東北電力(株)女川2号機及び3号機原子炉建屋 建屋シミュレーション解析について (コメント回答)

平成24年1月20日
原子力安全・保安院

■観測記録による固有振動数および減衰定数の評価方法（ARXモデル）

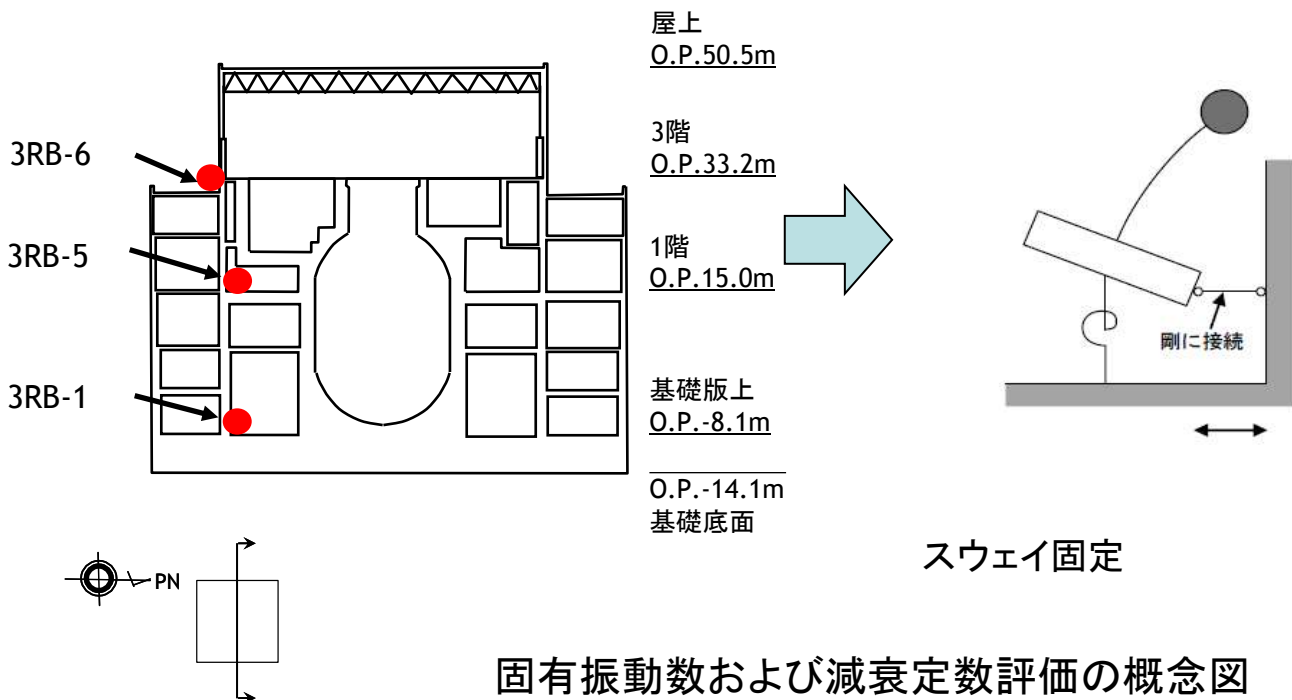
【建築物・構造4－3－1】 P27の観測記録による固有振動数の傾向分析では、評価方法としてARXモデルを用いているのであれば、固有振動数だけでなく、減衰についてもデータを示してほしい。解析を行う際の減衰定数の条件設定に資すると思う。

ARXモデルを用いる方法では、観測記録から固有振動数と減衰定数を同時に評価できる。表に固有振動数と減衰定数を示す。

建屋の1次周期に相当する固有振動数および減衰定数の算定は、以下の手順で実施している。

①2つのレベルの観測記録から線形補間して1質点系等価高さの加速度波形を算定。

②観測記録による伝達関数に対して再帰的ARXモデルにより同定して固有振動数および減衰定数を求める。

■ 女川2号機原子炉建屋の加速度応答スペクトルの比較（EW方向） 3.11地震

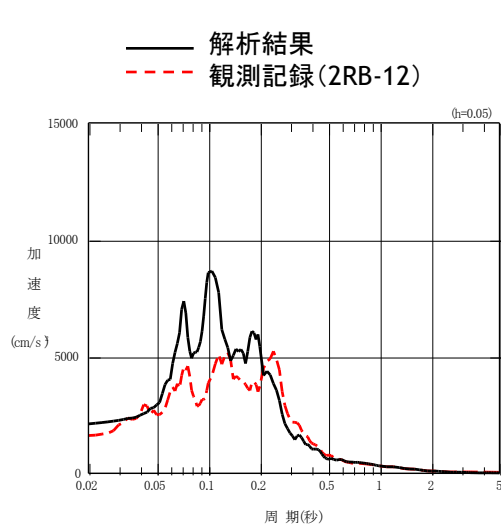
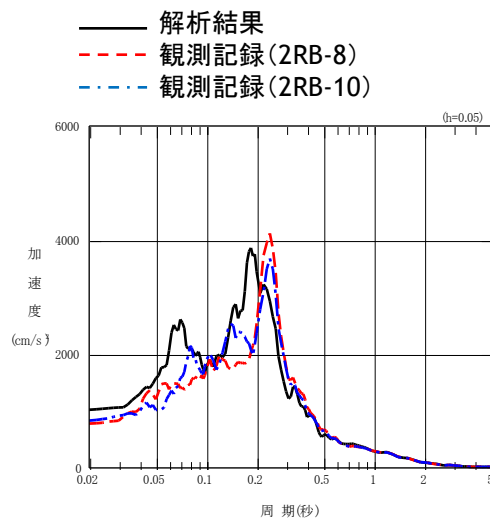
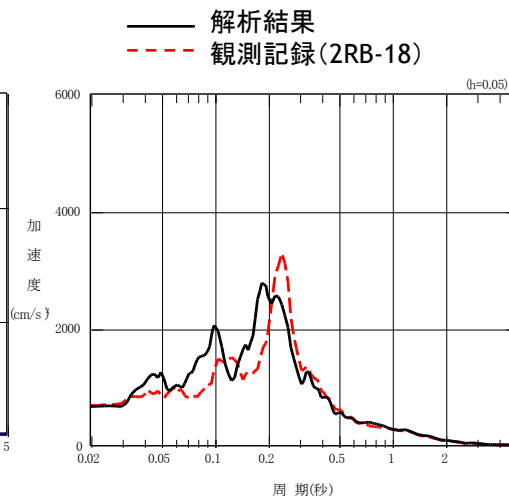
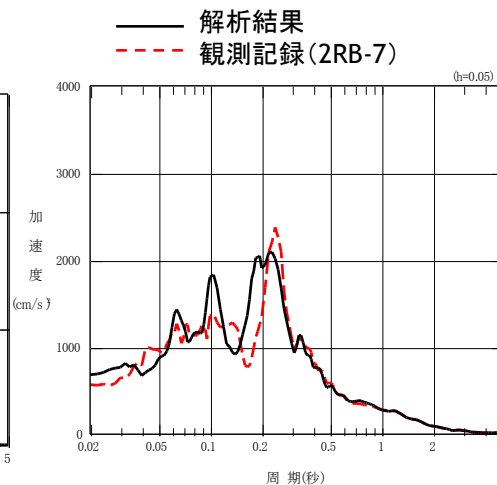
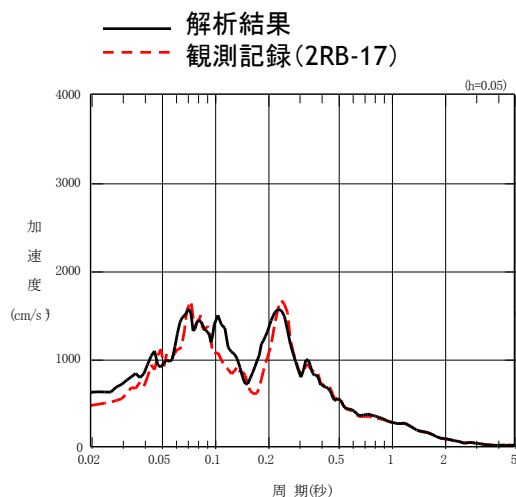
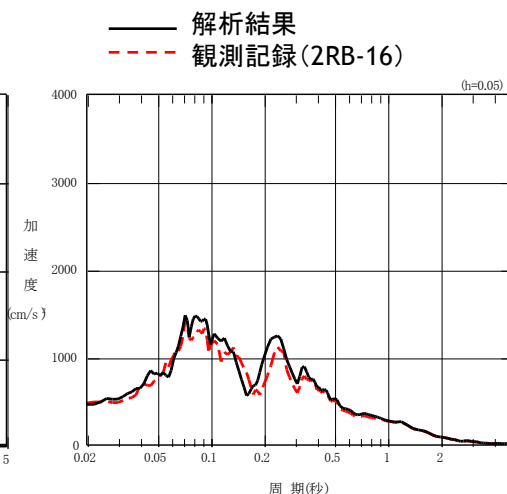
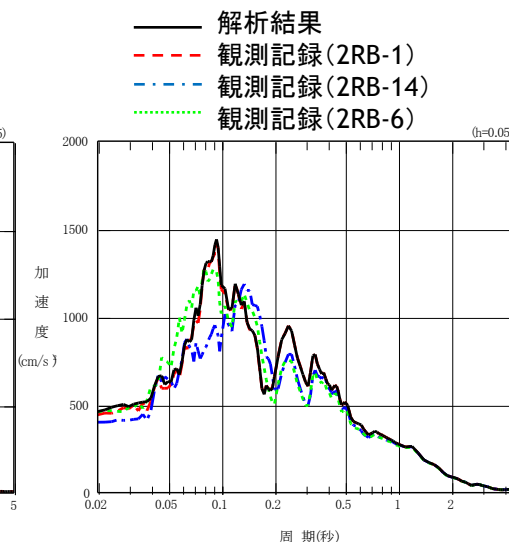
【建築物・構造4-3-2】 参考資料P7やP8の女川3号機原子炉建屋の加速度応答スペクトルの比較に、例えば、地震計3RB-6のEW方向の観測記録がない。多くのデータを比較して検討すべき

女川2号機原子炉建屋および女川3号機原子炉建屋について、バックチェックモデルに観測記録を入力した地震応答解析による加速度度応答スペクトルを全ての観測記録と比較して示す。

女川2号機原子炉建屋 せん断スケルトン上の最大応答値

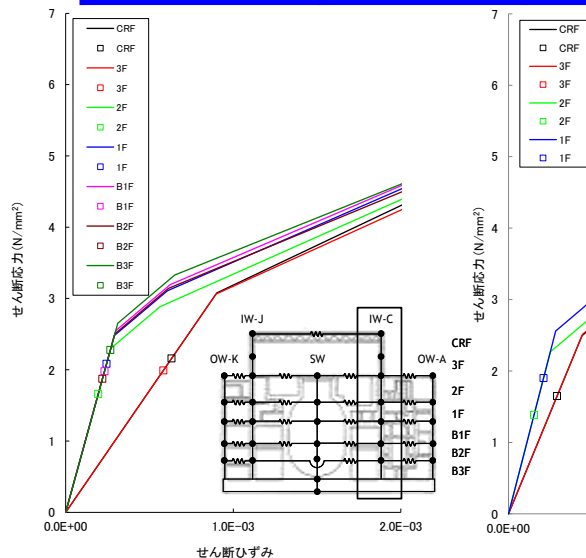
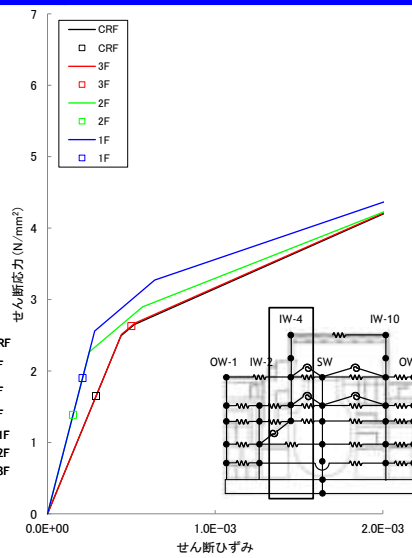
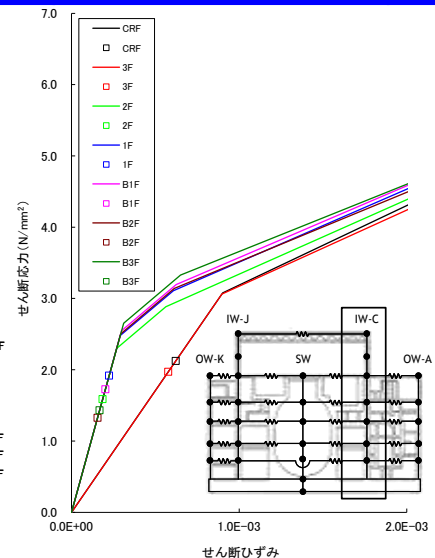
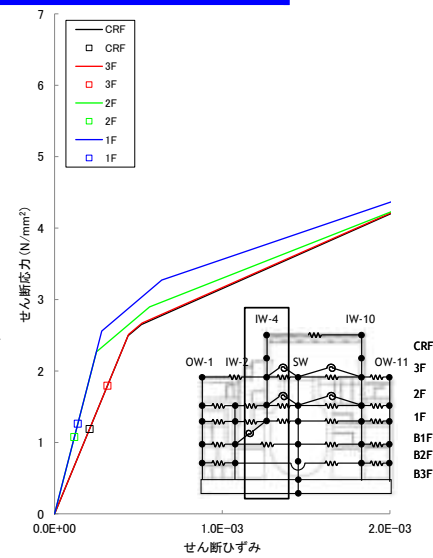
【建築物・構造4-3-1】 P40の女川2号機原子炉建屋耐震壁の最大応答せん断ひずみの評価結果には、「オペフロ階(3階)以下は最大で $0.2 \sim 0.3 \times 10^{-3}$ であり、概ね弾性範囲であった。」とあるが、このモデルは剛性低下させたスケルトンを用いており、弾性範囲はもっと小さいはず。「オペフロ階(3階)以下は最大で $0.2 \sim 0.3 \times 10^{-3}$ であった。」とすべきではないか。

コメントを踏まえて、建築物・構造4-3-1 P20の女川3号機、P40の女川2号機について記載を次頁のとおり修正する。

なお、修正前は、オペフロ階(3階)以下の耐震壁については剛性低下させているものの、最大応答せん断ひずみが $0.2 \sim 0.3 \times 10^{-3}$ (既往実験結果によるせん断初ひび割れが発生する値:鉄筋コンクリート構造計算規準・同解説1999)程度であれば、概ね弾性範囲と考えて記載した。

耐震壁の応答は、オペフロ階(3階)以下は最大で $0.2 \sim 0.3 \times 10^{-3}$ であった。オペフロ階(3階)以上でひずみが大きくなるが、終局耐力に対し妥当な安全余裕を有し、機能保持限界との対応も考慮された評価基準値以下であった。
